**Objet :           Audiences publiques sur l'environnement  
Réaménagement du secteur riverain de la rue Jacques-Cartier  
Questions soumises au promoteur le 15 octobre 2012**

### Réponses aux questions soumises au promoteur

Abaque 8.5-13  
Justification des feux de circulation  
Critères 6 et 7 : piétons et écoliers

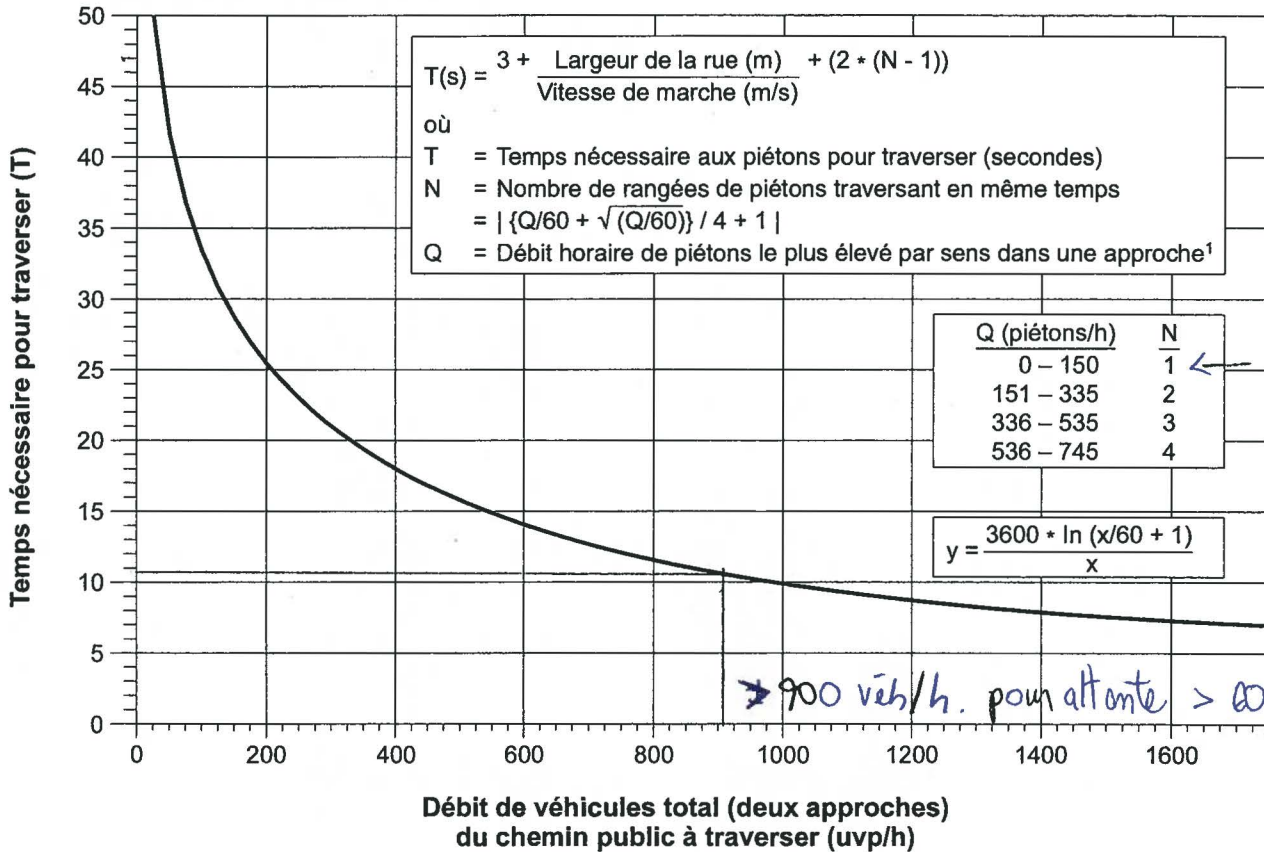
4. **Quel est le débit de circulation à partir duquel un feu de circulation pour traversée des cyclistes serait-il nécessaire à l'intersection de la future piste multifonctionnelle et la rue Saint-Louis ? (Transcription de la séance du 2 octobre à 13h30, DT2, p. 11)**

*Après vérification et consultation, il n'existe aucun critère spécifique qui justifie des feux pour la traversée des cyclistes. Toutefois, comme il s'agit d'une piste multifonctionnelle (piétons/cyclistes), le critère 6 de la justification des feux de circulation est utilisable (Normes pour ouvrages routiers – tome V – volume 2 – chapitre 8) selon l'abaque 8.5-13 de la page 28 en considérant que un cycliste = un piéton.*

*Pour faire le calcul prévu à l'abaque, nous avons établi que la largeur de la rue à traverser est de 9,3 m et nous posons l'hypothèse que le nombre de cyclistes à l'heure se situera entre 0-150 (puisque aucune donnée n'est disponible). Dans ce cas, tel que montré sur l'abaque en pièce jointe, le débit de véhicules total (deux approches) devra être supérieur à 900 véh./h afin que le critère de temps d'attente > 60 s soit atteint et que la mise en place d'un feu de circulation commence à être considéré.*

$$T = 3 + \frac{9,3 \text{ m}}{1,2 \text{ m/s}} + (2 \times (1-1)) = 10,75 \text{ s}$$
